# Projet de centrale photovoltaïque sur le site La Grisière à Mâcon – Mai 2023

*Mémoire en réponse aux avis des services instructeurs*

Figure 2 – Schémas de principe des structures de table envisagées - Les dimensions précises dépendront des modules photovoltaïques et des dimensionnements géotechniques

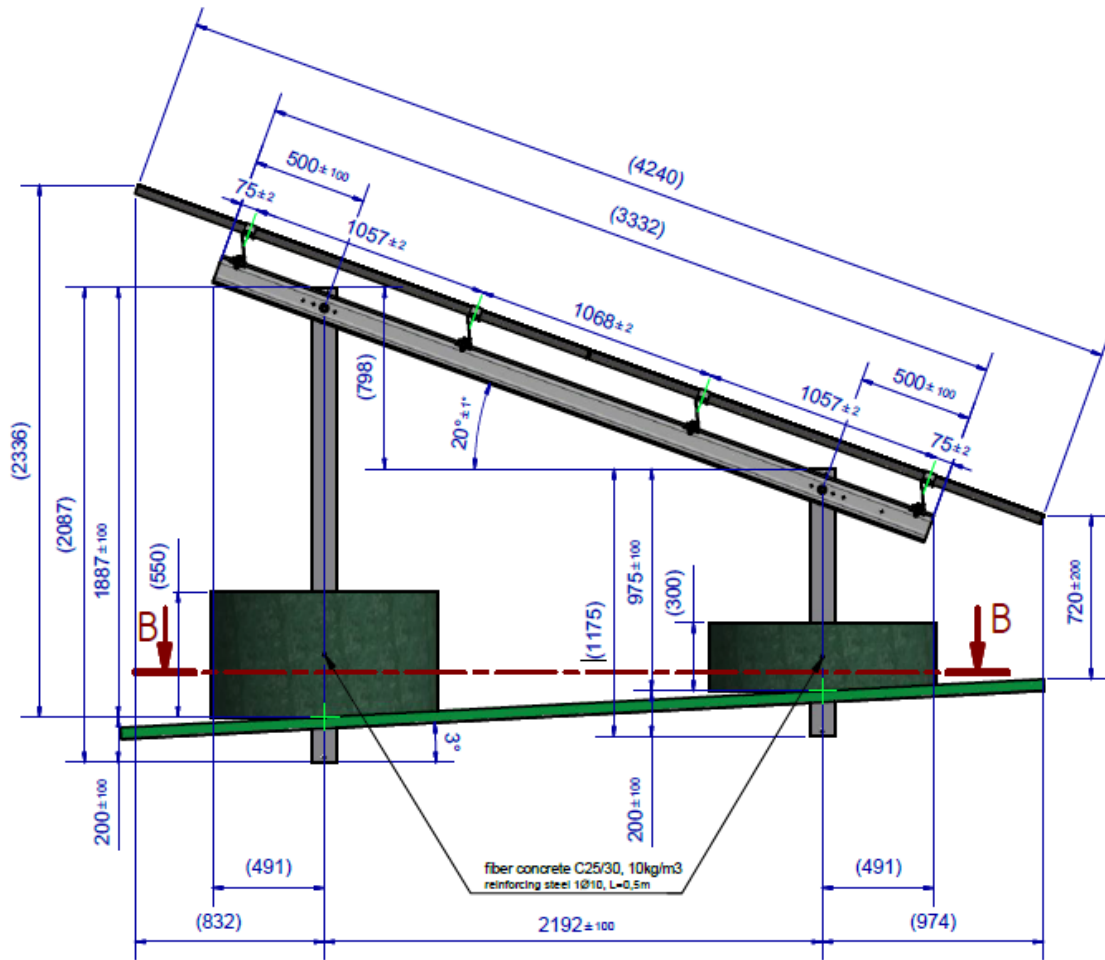
*Les fondations ne devront en aucun cas atteindre le massif de déchets.*

En ce qui concerne les fondations et l'atteinte du massif de déchets, le projet s'implantant sur une ancienne décharge d'ordures ménagères, des **fondations peu intrusives, de type plot béton<sup>2</sup>**, seront utilisées pour éviter d'atteindre les déchets sous la couche de terre et d'argile les recouvrant. Les plots seront « enterrés » superficiellement sur 20 à 40 cm (selon le dimensionnement mécanique des structures). L'épaisseur de matériaux au-dessus de la couche de déchets est en moyenne de l'ordre de 1 à 1,40 m sur le site, mais des épaisseurs plus faibles peuvent ponctuellement être rencontrées. **Si besoin, des matériaux propres extérieurs au site seront apportés pour assurer l'ancrage des plots dans le sol sur 20 à 40 cm de profondeur.**

Les pieux portant les tables seront ainsi battus à 0,2 m de profondeur seulement. Une galette de béton avec fibre métallique (10 kg/m<sup>3</sup>) sera ensuite coulée et un traitement anti-fissure sera pulvérisé en surface des plots. La taille exacte des fondations dépendra des calculs de structure qui seront réalisés en phase de pré-construction. Pour ce type de fondation « hybride », le plot béton coulé a un diamètre inférieur à 1 mètre.

Des tests d'arrachements valideront la solution proposée. Tous les dimensionnements de structure seront réalisés suivant l'EUROCODE et le tunnel de vent.

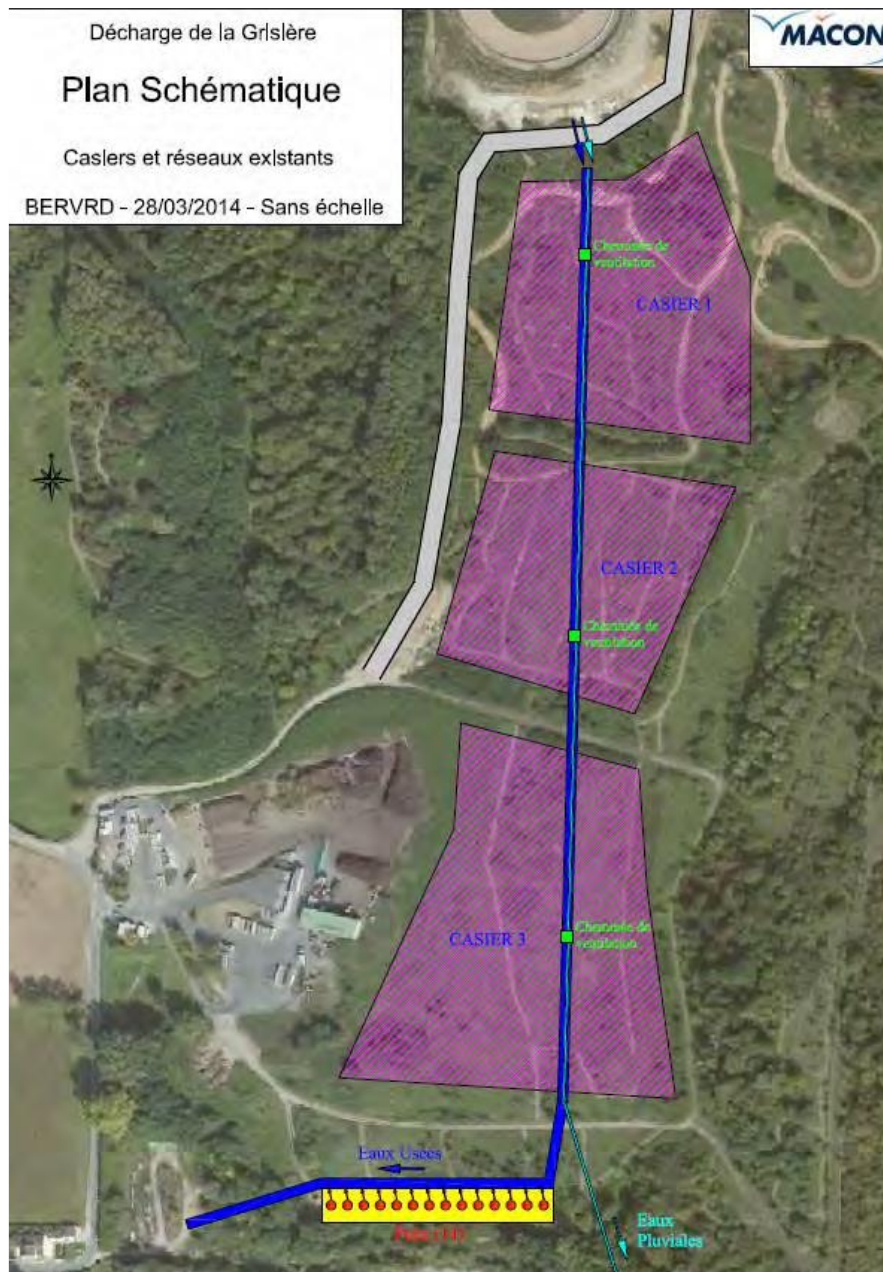
Plusieurs réseaux sont présents sur la parcelle. Tout projet de construction ou d'implantation devra être situé au minimum à 2m de l'axe de la conduite des réseaux d'assainissement : réseau unitaire, séparatif et pluviales. Les accès existants sur les conduites devront être maintenus pendant la phase chantier ainsi qu'à l'issue du chantier. L'ensemble des règles liées à l'Autorisation d'intervention à proximité des réseaux (AIPR) devront être respectées afin de ne pas endommager la conduite existante. Un état initial de la canalisation sera réalisé avant travaux ainsi qu'une vérification à la fin du chantier.

L'exploitant des réseaux, Veolia représenté par M Sylvain Zniber, a été concerté lors de la phase de conception du projet. Notamment une visite de site a eu lieu le 15 septembre 2021 avec M. Zniber afin de repérer sur site les points d'attentions relatifs aux réseaux mais également de présenter la version à date du plan masse du projet.

Des éléments du réseau d'assainissement communal passent sur la moitié ouest de la ZIP selon des axes globalement nord/sud :

- La partie nord de la ZIP présente un point bas à l'ouest à 253 m, où l'on trouve un puits collectant les eaux pluviales (Ø 500) en provenance du nord du plateau sportif et des eaux usées provenant de l'ouest et du nord (Ø 800). Ces eaux pluviales et usées rejoignent un point de rejet et un déversoir d'orage, au sud des puits de lixiviats.
- Une autre canalisation d'eaux usées passe en bordure ouest le long de la déchetterie. Elle traverse le sud-ouest de la ZIP sur une courte section.

Vu la nature des sols, aucun terrassement important ou tranchée en profondeur n'est envisagé. Le projet en phase travaux prendra en compte les autres réseaux éventuels qui seront signalés lors de la demande de DICT (Déclaration d'Intention de Commencement de Travaux). **Il n'y aura ainsi pas d'incidence sur les réseaux existants.**

L'élément principal ressortant de cette visite de site est le maintien de la stabilité de la maçonnerie autour des puits lixiviats longeant le projet au sud.

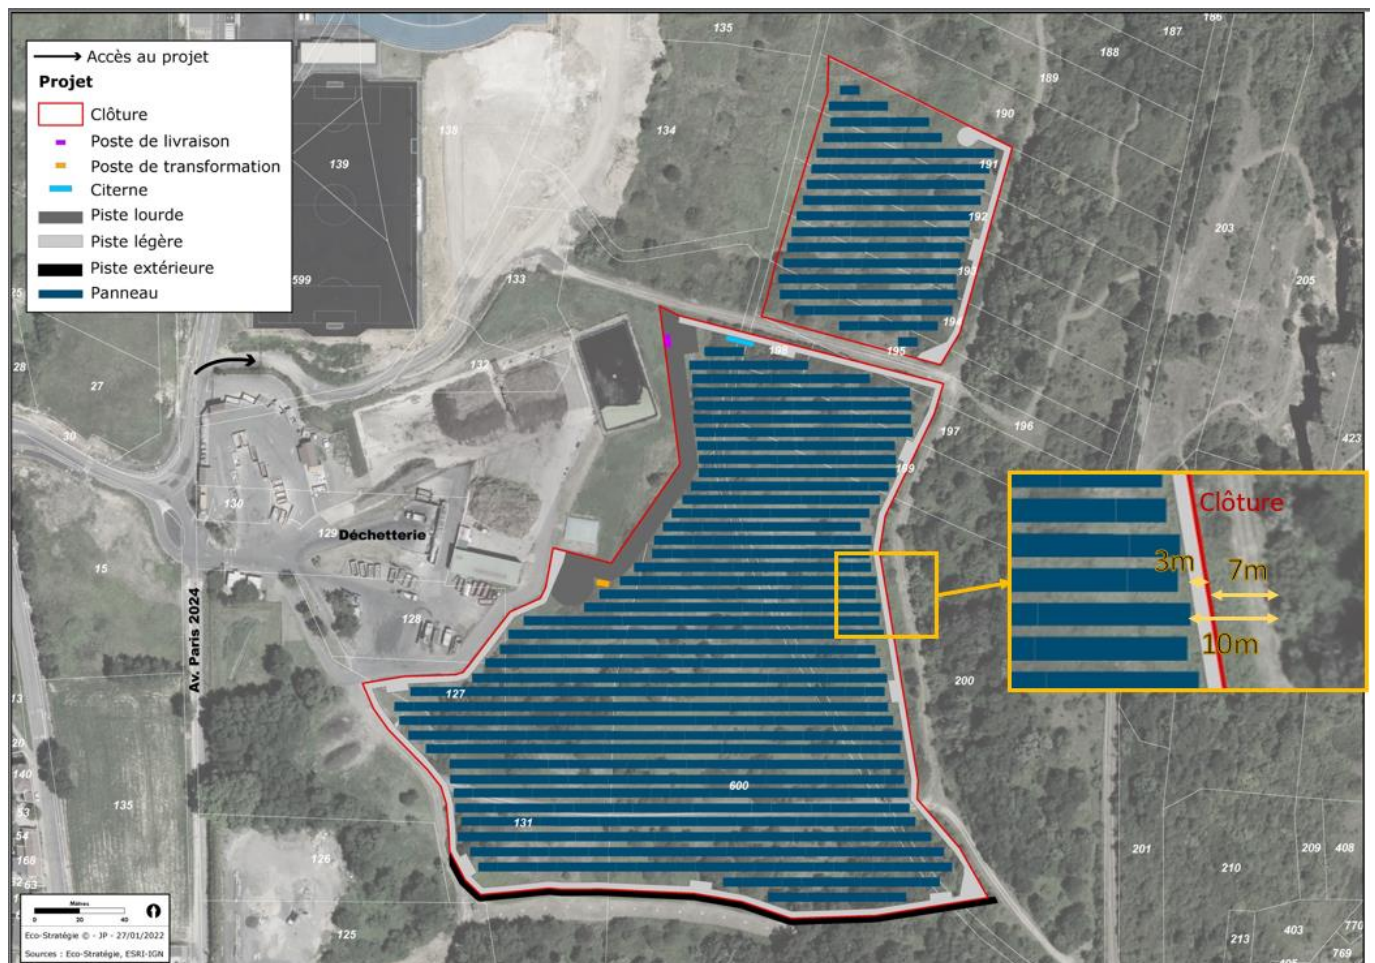
Pour la partie Est, la DREAL a préconisé de préserver une lisière d'au moins 10 m entre les panneaux et les arbres pour permettre la fonctionnalité de la lisière pour les chiroptères, l'avifaune et les reptiles. La mesure R10 proposées ne prévoit l'aménagement d'une corridor que de 7 m de large en pied de colline pour constituer une lisière attractive pour le déplacement et le nourrissage de la faune.

Recommandation pour l'amélioration du dossier : -Augmenter le corridor à l'Est du site à 10m.

La DREAL a en effet préconisé une distance d'au moins 10 mètres entre les massifs forestiers et les premiers panneaux photovoltaïques pour permettre la fonctionnalité de la lisière pour les chiroptères, l'avifaune et les reptiles.

Le corridor aménagé permet une distance de 7 m entre le pied de la colline et la clôture du site. Toutefois, les panneaux photovoltaïques ne sont pas directement implantés près de la clôture. En effet, une piste intérieure de 3 m de large sépare à nouveau la clôture des panneaux, permettant ainsi de maintenir la distance préconisée de 10 m entre les massifs forestiers et les panneaux.
